ПАСПОРТ ДОСТУПНОСТИ
объекта социальной инфраструктуры (ОСИ)
№ 1

1.1. Адрес объекта Ростовская область, г. Ростов-на-Дону ул. Днепропетровская, 4/96

АКТ ОБСЛЕДОВАНИЯ
объекта социальной инфраструктуры к
ПАСПОРТУ ДОСТУПНОСТИ ОСИ
1. Общие сведения об объекте

ФОТО 3

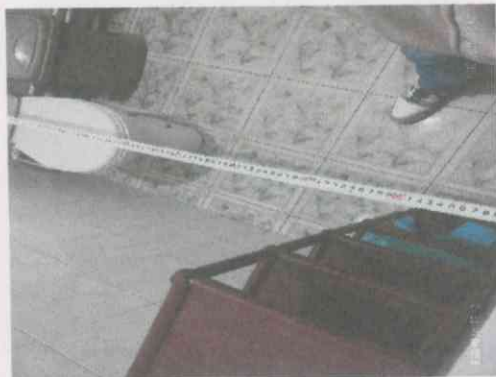
5.1	Туалетная комната	нет		1,2,3, 4	Туалетная комната не отвечает требованиям СП 59.13330.2020 размер туалета не соответствует минимальным размерам предельяемым к санузлам МГН 1,82*1,45 м, отсутствуют поручни, держатели для костылей. Двери 0,6*2,2 м., порог 2 см , что не соответствует нормативным требованиям. Перед дверью отсутствуют тактильно-контрастные указатели.	К,О,С,Г,У.	Проведение мероприятий по приведению санитарного узла к требованиям СП 59.13330.2020: размер санитарного узла с правым или левым расположением унитаза 1,7*2,2 м, увеличение дверного проема в свету не менее 0,9 м, устройство держателя костылей, устройство сантехнического оборудования адаптированного для МГН. Устройство тактильно-контрастных указателей, кнопки вызова персонала.	Капитальный ремонт

ОБЩИЕ требования к зоне					Проведение мероприятий по приведению санитарного узла к требованиям СП 59.13330.2020 размер санитарного узла с правым или левым расположением унитаза 1,7*2,2 м, увеличение дверного проема в свету не менее 0,9 м, устройство поручней, держателя костылей, устройство сантехнического оборудования, адаптированного для МГН. Устройство тактильно-контрастных указателей, кнопки вызова персонала.
-------------------------	--	--	--	--	--
